КОМПЛЕКТ ДЛЯ ПЕРЕОСНАЩЕНИЯ,
МОДУЛЬ РАСПРЕДЕЛИТЕЛЬНОГО ВАЛА
ДЛЯ ДВИГАТЕЛЕЙ STELLANTIS DV5

КОМПЛЕКТ ДЛЯ ПЕРЕОСНАЩЕНИЯ ДЛЯ ДВИГАТЕЛЕЙ STELLANTIS DV5

ЭКОЛОГИЧНЫЙ РЕМОНТ ПРИВОДА РАСПРЕДЕЛИТЕЛЬНОГО ВАЛА

Модуль распределительного вала

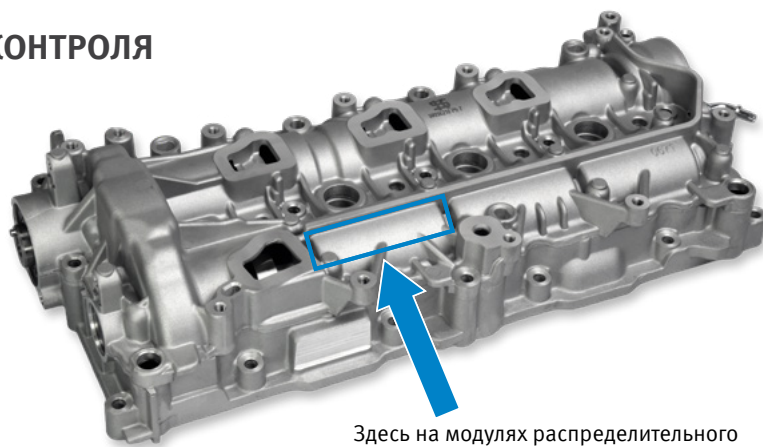
(предварительно смонтированный)
Состоит из: двух распределительных валов, цепи привода распределительного вала, натяжителя цепи и уплотнений

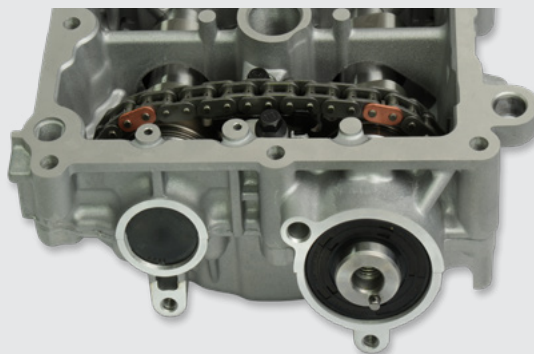
Чтобы противодействовать преждевременному износу, шаг цепи был увеличен с 7 мм до 8 мм.

Пластины увеличенной толщины увеличивают предел прочности при растяжении. Длина цепи и размер зубчатых колес были соответствующим образом изменены.

22 ЗВЕНА = 44 ШТИФТА
21 ЗУБЕЦ

21 ЗВЕНО = 42 ШТИФТА
22 ЗУБЦА
